Registratie: 2026.36.009

Onderwerp: participatie en besluitvorming inrichting grasveld Ziggenstraat / Beemdstraat (Skandiawijk)

Ontwerp Geldrop Schoolomgeving skandia

Resultaten extra buurtbijeenkomst 13 nov 2025

B. Parkeerplaatsen

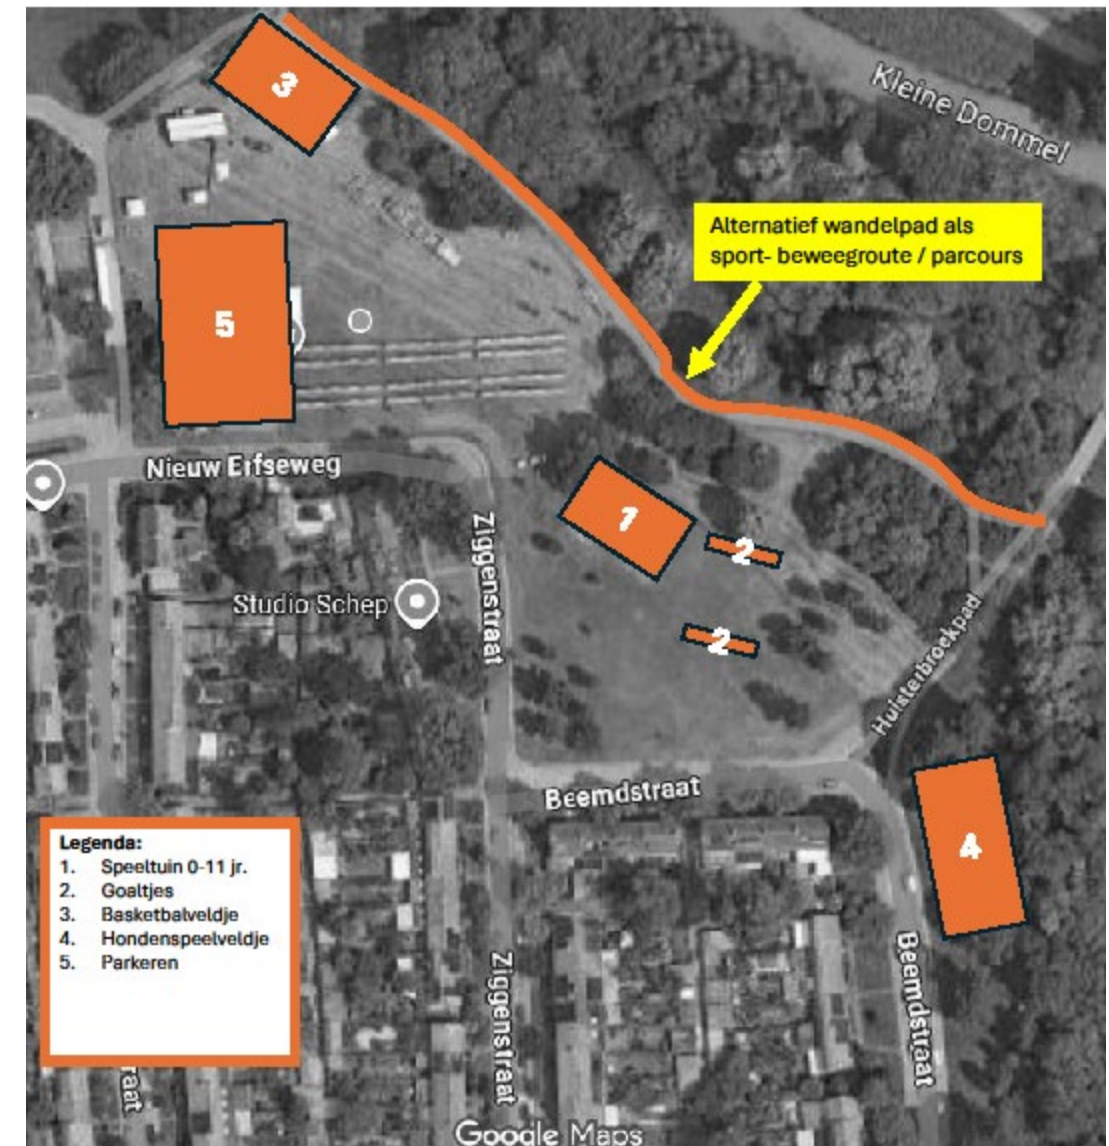
- Gemeentevoorstel: 82 parkeerplaatsen.
- Onze bezwaren:
 - Onduidelijk welke norm is gehanteerd (landelijk/lokaal?).
 - Onzeker of ook wijkactiviteiten zijn meegeteld → ongewenst.
 - Te veel verharding ten koste van groen en waterdoorlatendheid.
- Wensen:
 - Transparantie over uitgangspunten en normen.
 - Beperking van aantal parkeerplaatsen tot wat strikt noodzakelijk is. Beloon fietsen en lopen !!!

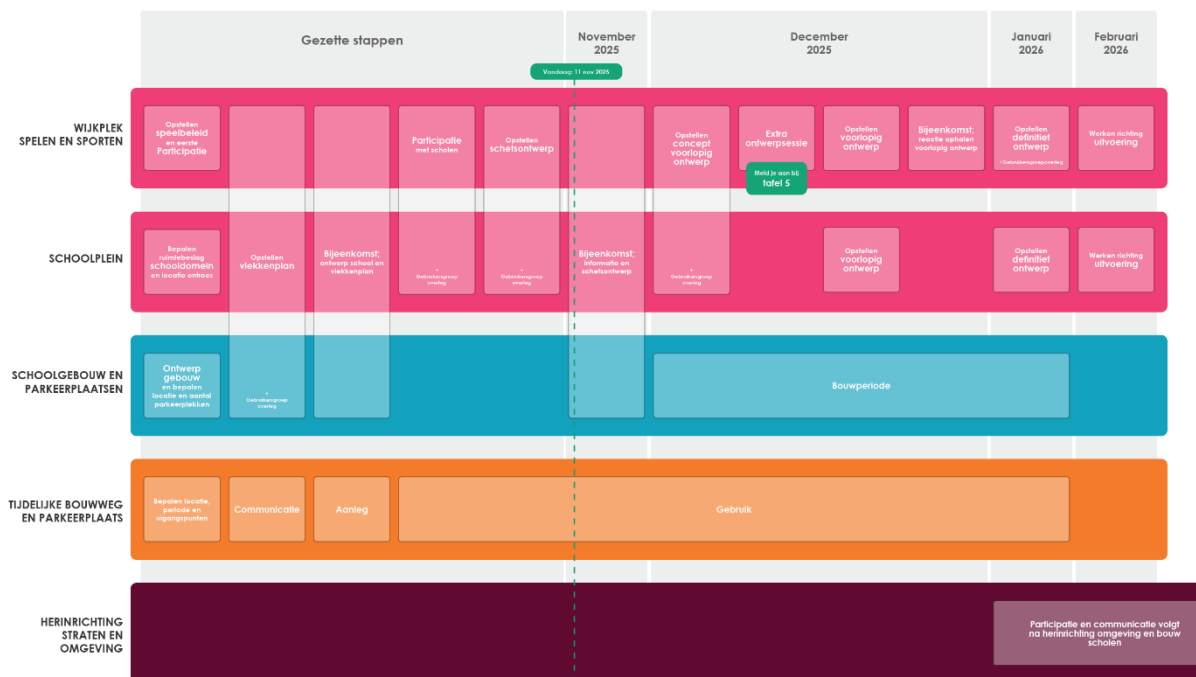
- Verplaatsen functie crossbaan naar noorden naast balspeelplein en met enkele grondwallen zodat asfalt deels uit zicht blijft.
- Crossbaan klein maar verhard (asfalt, kleine pumptrack) en goed toegankelijk/inclusief.
- Beweegroute met enkele elementen en beweegbordjes langs fietspad oostkant
- Groot voetbalveld en daardoor ook vrije ruimte houden op locatie waar eerst crossbaan stond getekend
- Sportpleintje multifunctioneel: ruimte voor 3x3 basket maar ook meerdere goaltjes voor meerdere groepen naast elkaar

- Rekening houden met inclusie, ook bij waterspeelplek
- Mogelijkheden natuurlijk spelen en zelf ontdekken in park ook juist benutten

- Voorkomen fietsers en honden op speelplek
- Aansluiting op pad tegenover Zikkenstraat 59/57 uit ontwerp halen
- Bankjes langs pad
- Paden en bruggen rolstoeltoegankelijk
- Looppad langs fietspad voor looproute hondenbezitter buiten speel en sportplek
- Voldoende afvalbakken
- Picknicktafel bij de pumptrack nieuwe locatie
- Bootcamp/buitenklasplekje bij lantaarnpaal aan fietspad bij bestaande drie bomen
